# RESPUESTAS A OBSERVACIONES REALIZADAS POR LOS USUARIOS E INSTITUCIONES INTERESADAS INSCRITAS EN EL REGISTRO DE PARTICIPACIÓN CIDADANA AL INFORME TÉCNICO PRELIMINAR DE EXPANSIÓN ANUAL DE TRANSMISIÓN AÑO 2017, APROBADO MEDIANTE RESOLUCIÓN CNE N° 770 DE 29 DE DICIEMBRE DE 2017.

Figura 1 – Saesa

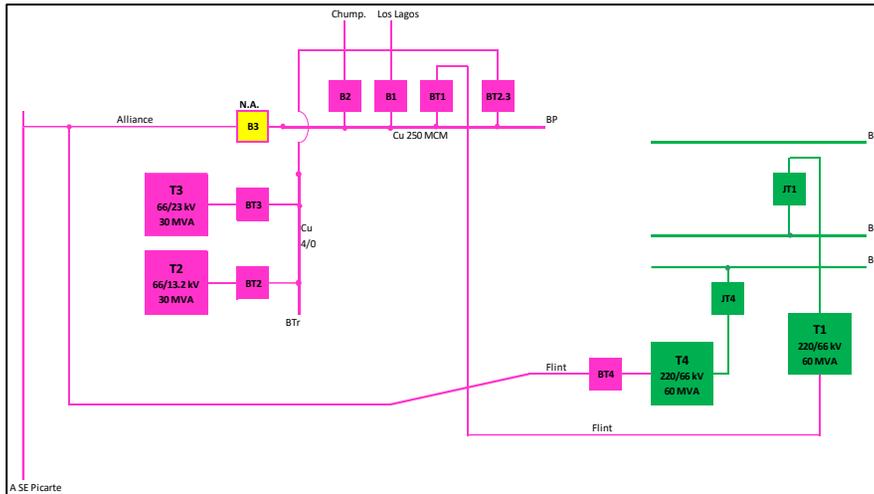
Nº	Identificación del Título, Subtítulo, Número de página y/o documento anexo observado	Observación	Propuesta	Respuesta
		<p>falla por lo que habría incumplimiento de la NT. En el caso de la SE Pilauco, la evaluación resultó como sigue:</p> <p>1.- Se cumple con factibilidad de mantenimiento de Interruptor puesto que el paño en Rahue tiene acceso a la Barra de Transferencia.</p> <p>2.- No se cumple en caso de falla severidad 9. La propagación de la falla en barra se controlaría con provisión de la conexión de Pilauco también a la Barra N° 2 de Rahue, cuya construcción ya está adjudicada.</p> <p>3.- No se cumple en caso de falla severidad 9. La propagación de la falla se controlaría con la instalación de un segundo banco de autotransformadores.</p> <p>De acuerdo a ello, la solución completa para el caso de Pilauco considera instalar el segundo banco de autotransformadores, construir la segunda alimentación en 220 kV y conectarla a la barra N° 2 de la SE Rahue mediante un nuevo paño con conexión a la Barra de Transferencia.</p>
